浅川ダム地すべり等技術検討委員会

浅川ダム地すべり等技術検討委員会の意見書が提出されました
意見書本文

意見書

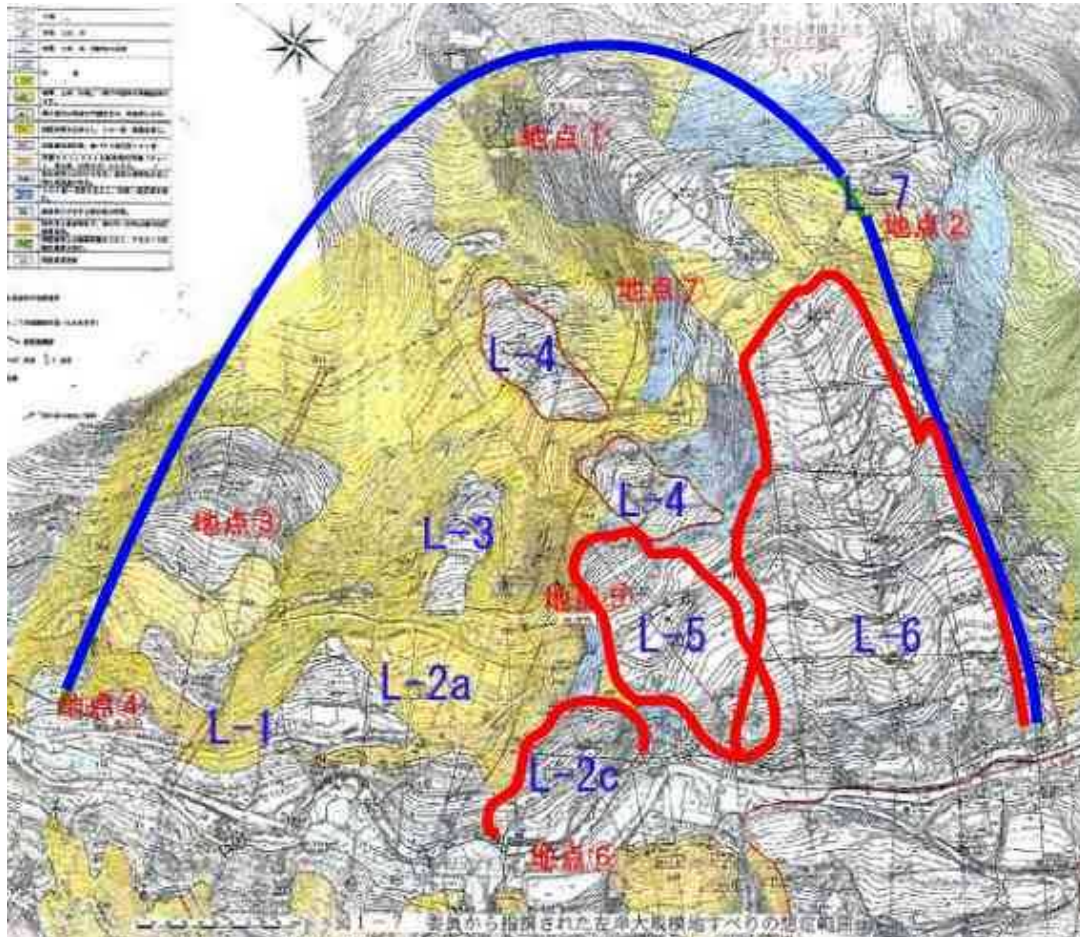
地形図及び空中写真判読を基に、左岸側ではL-1からL-6ブロックを包括する大きな地すべりが、右岸側ではR-1とR-2ブロックを包括する大きな地すべりがあると提案され、地震時の安定性が懸念されるとの意見が出された。しかし、現地の地形・地質的特徴について、技術的・工学的見地から検討を行った結果、大きな地すべりは想定されないため上記の結論を得たものである。

更に奥西委員から貯水池地すべりについて、地形図及び空中写真判読を基に、「左岸側ではL-1からL-6ブロックを包括する大きな地すべりが、右岸側にR-1からR-2ブロックを包括する大きな地すべりがある。」と提案され、地震時の安定性が懸念されるとの意見が出されました。下図に県が想定した地すべりブロックを赤線で示し、奥西委員の想定したブロックを青線で示しています。

県では、奥西委員提案の大きなすべりについて、現地調査を実施するとともに既往調査結果を再検討した結果を要約し、下記に示しました。

- ・過去に大規模地すべりを仮定した場合、地表の地質境界線が切られたり乱れるが、そのようなものは見当たらない。
- ・仮に、大きなすべりで考えると、すべり面は、浅川の河底よりかなり深い位置となり、両岸から地すべりの力がぶつかり合うことになり、ますます動きにくくなる。
- ・航空写真を見て大規模範囲を想定しても、科学的根拠を示されないと理解できない。

などの意見が出され、広い範囲の大規模地すべりは考えられず、県の計画について、「対策を要する地すべりブロックの選定及び規模の想定については計画中のもので妥当である。」との結論をいただいたものです。

右岸の地すべりについて

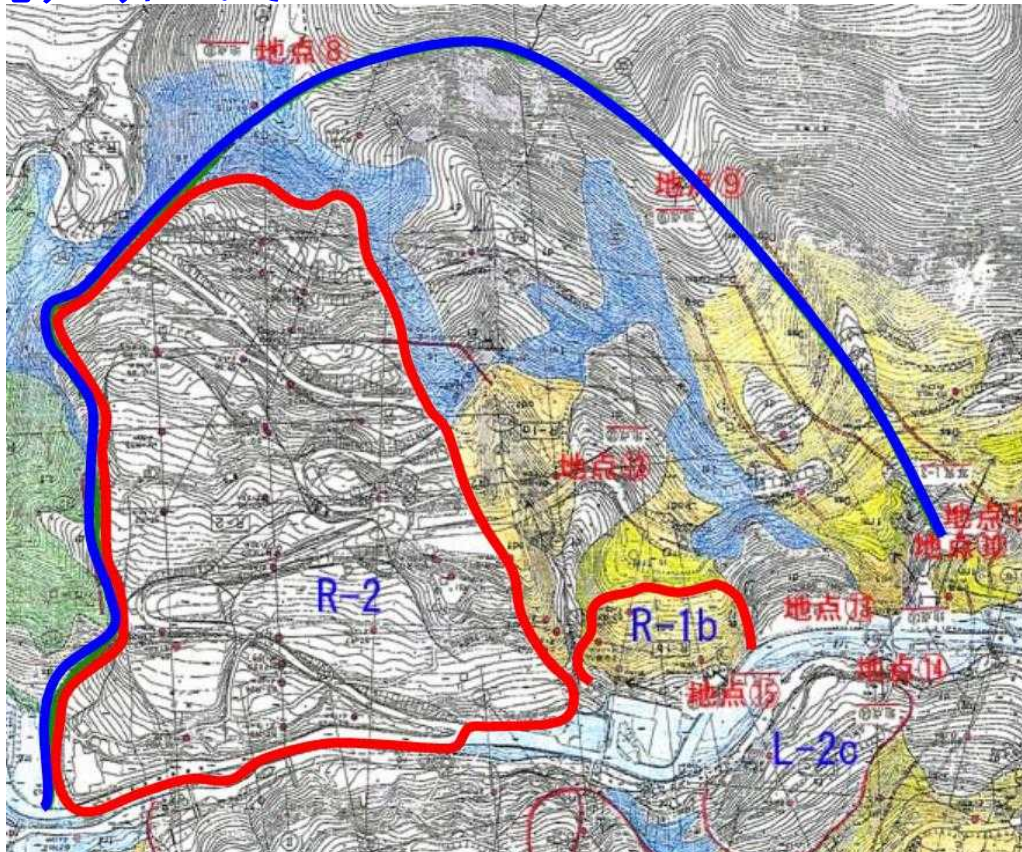
- 地点⑧：指摘された大規模地すべりの頂部には、地附山面に相当する緩斜面が分布しています。指摘の地すべり地の上部がこの緩斜面上を通過していますが、緩斜面は平滑さを保っています。
- 地点⑨：指摘された大規模地すべりの上流側側面が直線的な尾根を通過します。この尾根は地層の伸びと並行に伸びており、地質構造が乱れていないことを示しています。
- 地点⑩：中位の段丘面がいくつか分布する箇所を指摘の上流側側面が通過します。この付近に分布する中位の段丘面は、浅川右支川沿いに存在していて、下流ほど分布高度が低くなり、段丘面の分布状況は系統的です。
- 地点⑪：指摘の上流側側面が通過する付近の露岩に乱れはありません。
- 地点⑫：R-2ブロックの外側のボーリングでは、岩盤に達してからは割れ目のない良好な岩盤となっています。
- 地点⑬：浅川右岸の低い位置の段丘面には、傾斜が反転するなどの変状はなく、正常な分布となっています。
- 地点⑭：指摘された大規模地すべりの前面の浅川河道には小さな屈曲は認められますが、上流側の側面付近は直線的に流下しています。
- 地点⑮：指摘された大規模地すべりの前面で実施されたボーリングでは、岩盤に達してからは良好な岩盤となっています。
